Предложение по дополнению 44 к поправкам серии 03 к Правилам № 37 (лампы накаливания)

Представлено экспертом от Международной группы экспертов по вопросам автомобильного освещения и световой сигнализации (БРГ)*

Воспроизведенный ниже текст был подготовлен экспертом от БРГ в целях включения новых категорий галогеновых ламп H18, H19 и H20 и некоторых незначительных исправлений к существующим категориям. Изменения к действующему тексту Правил выделены жирным шрифтом в случае новых положений или зачеркиванием в случае исключенных элементов.

Спецификация PR21/5W/1, нижеследующий рисунок,

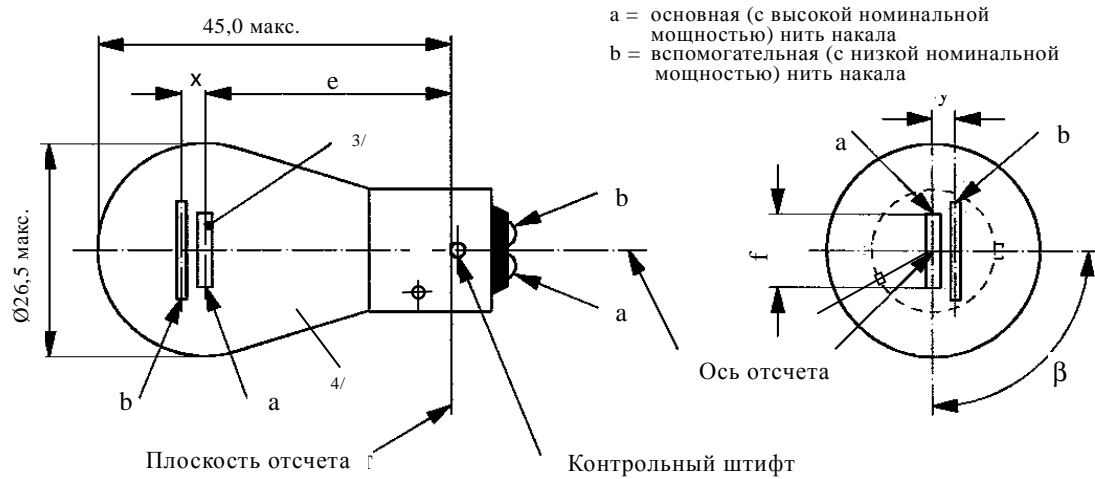
изменить следующим образом:

- Категория H1; в примечании 2 к спецификации H1/1 термин "электрод" заменен на "токовый ввод".
- Категория PR21/5W; БРГ считает необходимым уточнить чертеж с целью избежать путаницы и просит секретариат высказать свое мнение по поводу того, не следует ли разделить это предложение на части и представить их в дальнейшем в качестве исправления к пересмотру 6 и пересмотру 7.

2.4 Ограничение границ цветности.

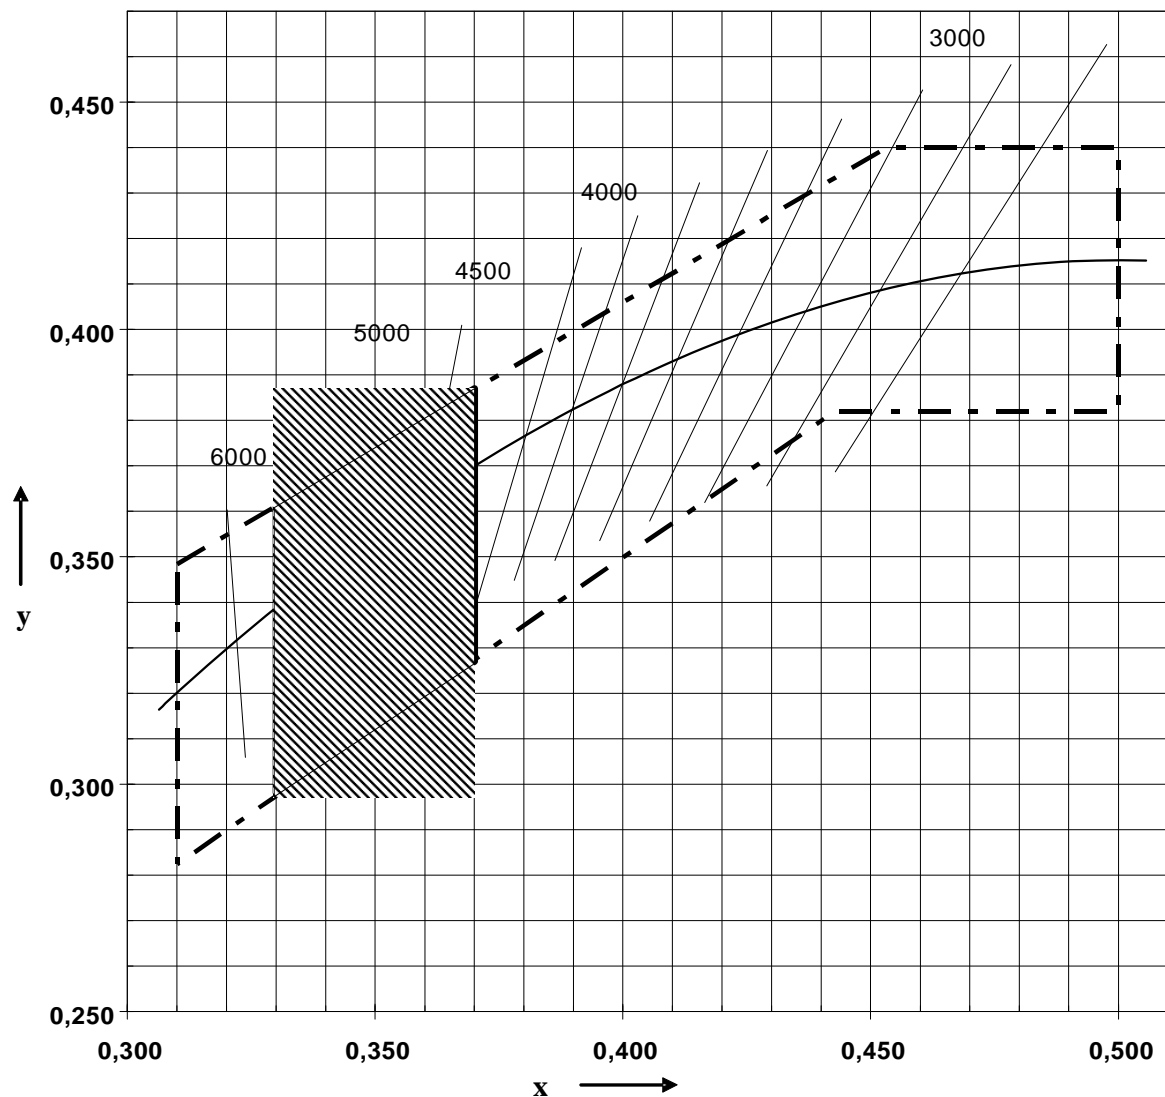
Приложение 5, включить новый пункт 2.4 следующего содержания:

На нижеследующем рисунке показан диапазон цветности для белого цвета (в пределах заштрихованного участка) и ограниченный диапазон цветности для источника света H20 в виде лампы накаливания (заштрихованная зона, ограниченная сплошными линиями) в системе координат цветности МЭК (x, y).
